DOSSIER REPONSE A L'AVIS DE L'AUTORITE ENVIRONNEMENTALE
AVIS N°2024-ARA-AP-1797

PARC PHOTOVOLTAÏQUE AU SOL

COMMUNE DE SAINT PIERRE D'ALBIGNY (73)

- Février 2025 -

Figure : Extrait Caparéseau du 5 février 2025

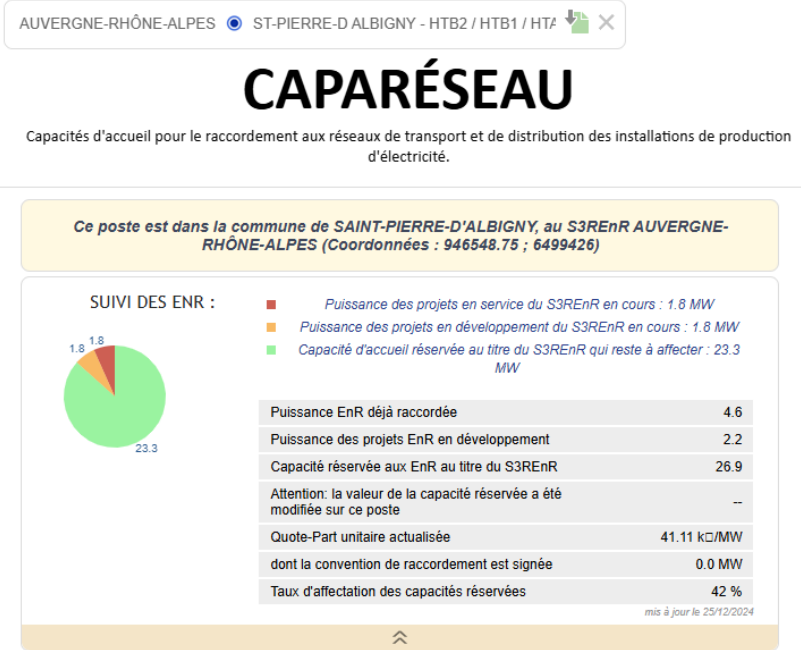
Question / Remarque : *L'Autorité environnementale recommande de décrire précisément et d'inclure explicitement dans le périmètre du projet et donc de l'étude d'impact, le raccordement au réseau électrique, fonctionnellement lié au parc photovoltaïque, et les éventuels nécessaires renforcements du réseau électrique national, associés, d'évaluer les incidences et de présenter les mesures prises pour les éviter, les réduire et si besoin les compenser.*

La capacité du réseau disponible en injection sur ce réseau HTA, arrivant du pont de l’Isère et passant donc à proximité directe du site présente actuellement une capacité d’injection de 9,8 MW. La capacité d’injection est donc largement supérieure à la puissance de la centrale photovoltaïque de 4,16 MWc (puissance DC) et surtout 3,5 MW environ en puissance de raccordement (puissance AC).

Au titre des Schémas Régionaux de Raccordement au Réseau des Énergies Renouvelables (S3REnR), la capacité réservée disponible sur le poste source « SAINT PIERRE D’ALBIGNY » est de 23,3 MW. Le S3REnR mentionne notamment pour chaque poste existant ou à créer, les capacités d’accueil en production. Sur la base de ces capacités d’accueil de la ligne et du poste source, nous pouvons donc raisonnablement avancer qu’il n’y aura pas besoin de réaliser des renforcements sur les lignes haute tension ou sur le poste source.

Photo-montage issu de Google Earth depuis un point de vue équivalent au sommet de l'Arclusaz en période hivernale – Le projet est localisé en polygone rouge sur la photographie.

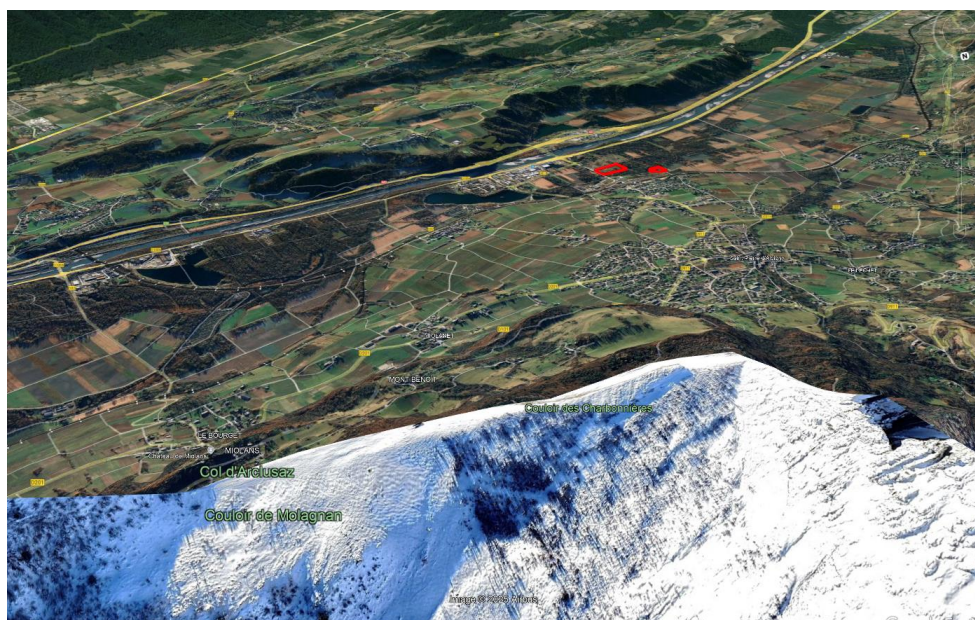
Question / Remarque : PAYSAGE [...] Des photomontages illustrent les perceptions et les impacts visuels en prenant en compte un boisement et des franges arborées importantes, néanmoins les impacts sont également à évaluer en période hivernale, en l'absence de feuillage. Les mesures de réduction envisagées portent essentiellement sur la conservation et la plantation des haies en périphérie du projet. L'Autorité environnementale recommande qu'une étude paysagère soit réalisée, permettant d'évaluer correctement les niveaux d'enjeu, de caractériser les impacts du projet sur ceux-ci et de renforcer si nécessaire les mesures ERC.

Cette analyse paysagère intègre des photographies depuis différents points de vue et notamment depuis le sommet de l'Arclusaz (cf. Photo 2 page 51 de l'étude d'impact). Voici une nouvelle photo issue de google earth ci-dessous en période hivernale comme en atteste la présence de neige.

Le lecteur pourra juger par lui-même que la présence ou l'absence de feuillage sur le point de vue depuis le sommet de l'Arclusaz ne changera pas significativement la vision d'un randonneur sur le projet à cette distance qui dépasse les 4,8 km à vol d'oiseau. A cette distance, le projet fait partie du grand paysage au même titre que le bâti industriel ou les parcelles agricoles de surface similaire. Les teintes sombres domineront majoritairement, gage supplémentaire de l'insertion dans le grand paysage. Le pétitionnaire s'est plié à l'exercice et le lecteur trouvera en pages suivantes différentes photographies de points de vue lointain permettant d'apprécier l'impact du projet sur les usagers en période hivernale, c'est-à-dire en période de plus forte sensibilité puisque la végétation absente ou limitée ne participe pas autant à masquer le projet photovoltaïque que durant le reste de l'année.

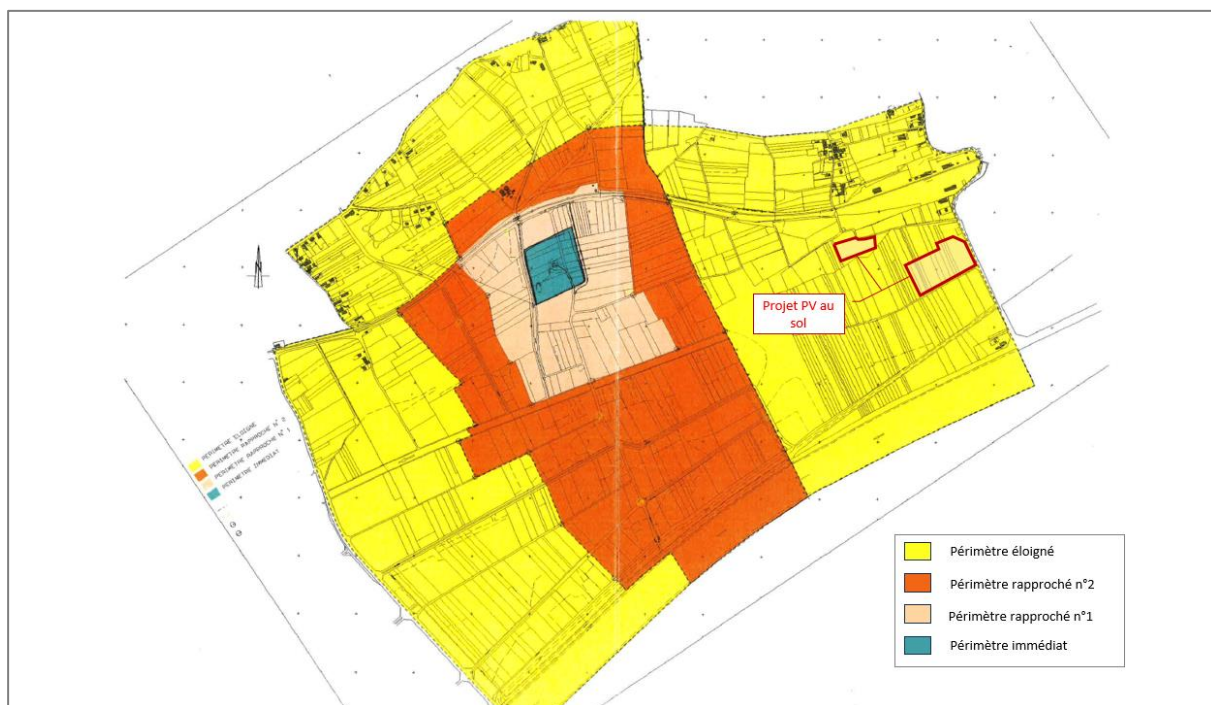
Question / Remarque : PAYSAGE [...] Le dossier ne comporte pas de bilan carbone du projet, pourtant prévu par la réglementation relative aux études d'impact (au f du § 5 de l'article R.122-5 du code de l'environnement). L'Autorité environnementale recommande la réalisation d'un bilan carbone complet, incluant la perte éventuelle de captation de carbone de la végétation et des sols du site retenu est donc à produire, assorti de ses hypothèses, méthodologie et références de calcul. Il permet en outre d'identifier les leviers sur lesquels agir afin de l'améliorer. L'Autorité environnementale recommande de quantifier les émissions de gaz à effet de serre sur l'ensemble du cycle de vie du parc photovoltaïque au sol en incluant la production et le transport des matériaux, la phase travaux, d'appliquer la démarche Éviter – Réduire – Compenser (ERC) à ces émissions afin d'exposer clairement comment le projet contribue à l'atteinte des engagements nationaux et internationaux pris par la France pour lutter contre les émissions de GES et le réchauffement climatique.

Le temps de retour carbone qui correspond au temps nécessaire pour que l'installation compense les émissions carbone émises pour son installation et exploitation est évalué à environ **10 ans**. Compte tenu de la durée de vie prévue du parc (environ 40 ans), les incidences en matière de changement climatique sont certes non négligeables mais compensées par la production de la future centrale de PV au sol de St Pierre d'Albigny.

A titre de comparaison, le projet Alp'cœur Energie de 5,3 MWc situé sur les communes de Porte de Savoie et Sainte Hélène du Lac autorisé en 2023 obtenait un temps de retour carbone de 11,7 années. Le bilan du projet est donc raisonnablement similaire à celui du projet déjà autorisé il y a quelques mois sur le territoire.

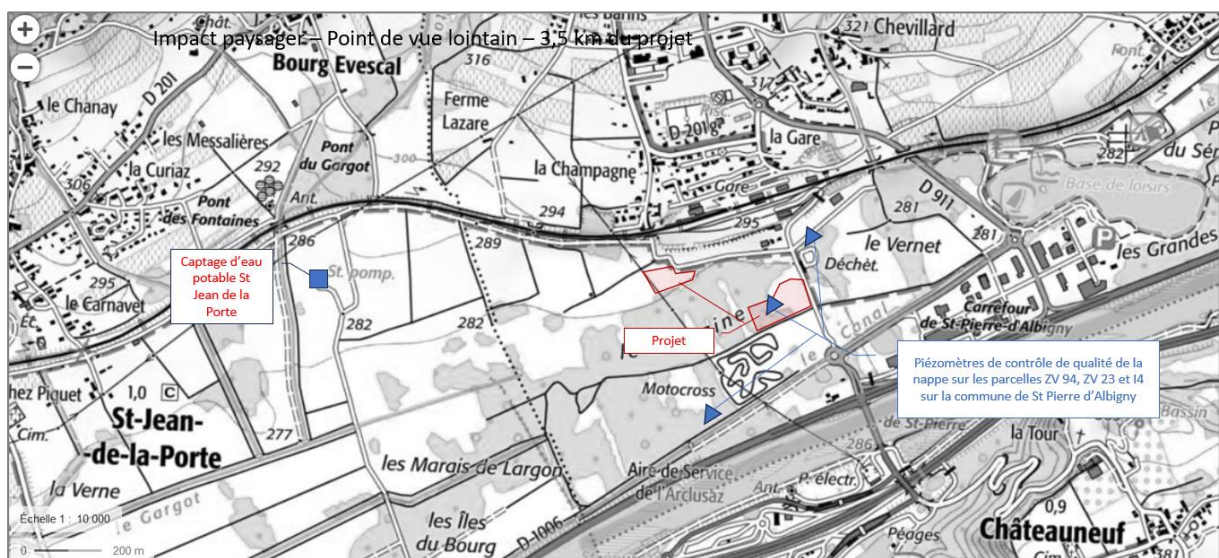
Question / Remarque : EAU POTABLE - Le projet se situe dans le périmètre de protection éloigné des captages, instauré par la déclaration d'utilité publique en date du 31/05/1991 et en amont hydraulique du Puits de Saint-Jean de la Porte qui alimente l'agglomération de Grand Chambéry en eau potable. L'Autorité environnementale recommande que la compatibilité du projet avec le périmètre de protection éloignée soit évaluée notamment vis-à-vis des risques de pollution.

La carte suivante précise, pour plus de clarté au lecteur, la localisation du projet par rapport aux différents périmètres de protection du captage.

Le projet est ainsi localisé dans le périmètre « éloigné » du captage d'eau potable de St Jean de la Porte. L'arrêté préfectoral portant déclaration d'utilité publique du 31 mai 1991 précise dans son article 8.3 :

Le terrain communal objet du projet se situe à plus d'1 km de la zone de captage du puit de St Jean de la Porte ; et ce, en léger contrebas altimétrique en termes de Terrain Naturel. Le terrain « Salletaz » est quant à lui situé légèrement sous 1 km, à la même altimétrie.

L'écoulement résiduel à partir de notre projet est probablement le résultat des 2, à savoir un écoulement vers le Sud-Sud-Est, alors que le captage est quant à lui situé plein Ouest comme le précise le plan suivant. C'est probablement ce raisonnement qui a permis la réalisation du captage à moins d'1 km et 8 m plus haut que la station d'épuration de ST Pierre/ ST Jean située plein Sud.
